Aspectos Generales

Nro. Ficha 00000113	Tipo de Ficha Ajuste Cartografico	Sub-Tipo de Ficha Ajuste Cartográfico por Inconsistencia
-------------------------------	---	--

CBML	10200010065	Tipo de Elemento	Lote
Comunal/ Corregimiento 10 - LA CANDELARIA	Barrio/Vereda 1020 - San Diego		
Instrumentos MED RíoSur	Polígonos de Tratamiento Z3_CN5_9 Consolidación Nivel 5		
Dirección	Cll 29 Crr 43	Matrícula	N/A

Corrección de inconsistencia en el trazado de la quebrada El Indio

Imagen 1. Alineamiento de la quebrada El Indio, según el POT en el predio objeto de consulta.

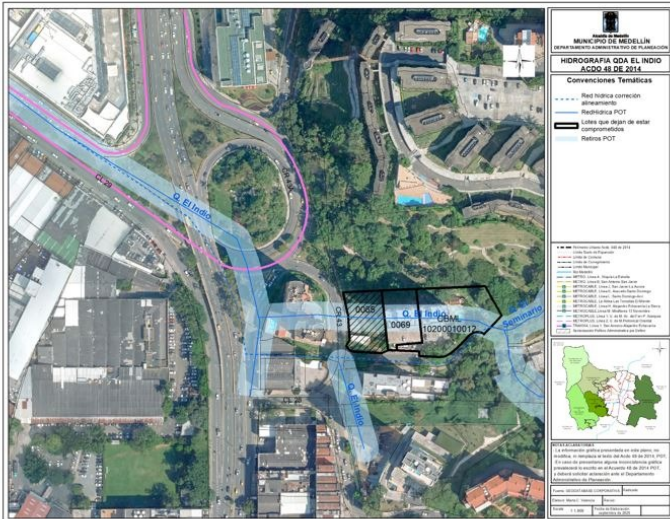
Posteriormente, este Despacho realizó la consulta en los mapas N.2_Clasificación del suelo, N.3_Categorías Suelo Protección Producción y Suburbano, N.4_Estructura Ecológica Principal, N.6_Amenazas por inundaciones, protocolizados del Acuerdo 48 de 2014, en los cuales se evidencia que el trazado de esta quebrada luego de confluir con la quebrada El Indio, atraviesa el predio con dirección calle 29 No. 41 – 98 objeto de la presente solicitud.

Considerando que en la vista técnica realizada en la presente anualidad 2020, se pudo constatar que por el predio localizado en la calle 29 No. 41 – 98 no se evidencia la presencia de elemento hídrico que lo atravesase. Por lo tanto, se consultaron diferentes fuentes de información (planos del IGAC, 1972 y planchas del estudio de puntos críticos a quebradas del año 199, lo que permitió validar una inconsistencia cartográfica por desplazamiento.

Con base en lo anterior se puede afirmar que este tramo de la quebrada El Indio se encuentra desplazado

en la cartografía protocolizada del Acuerdo 48 de 2014. Por lo tanto, debe hacerse la respectiva corrección por inconsistencia cartográfica.

De acuerdo a la información consultada y los elementos técnicos considerados en el informe de respaldo anexo, se debe hacer la corrección del alineamiento de la quebrada El Indio (entre la calle 29 con carrera 41 y la carrera 43A) basado en el mapa del Estudio de Puntos Críticos a Quebradas (Planchas 227 y 228), el cual fue elaborado con inspecciones de campo y coincide en términos generales con el alineamiento del canal que se identifica en el plano Aerofotogramétrico de la ciudad en el año 1972 (Planchas 227 y 228).

Por lo tanto, con la corrección del alineamiento de la quebrada, en el tramo indicado, el predio con Matricula inmobiliaria 001-743097 (CBML 10200010065) localizado en la calle 29 No. 41 – 98, solo tendrá restricciones por el retiro de la quebrada El Indio en un área menor localizada en el costado Sur de la propiedad como se indica en el mapa propuesto. De acuerdo con la corrección realizada, los predios identificados según su CBML, en el Informe técnico realizado por este Departamento Administrativo, también quedarán por fuera de su área de influencia. Ver Anexo 01 Informe Tecnico ficha 113.
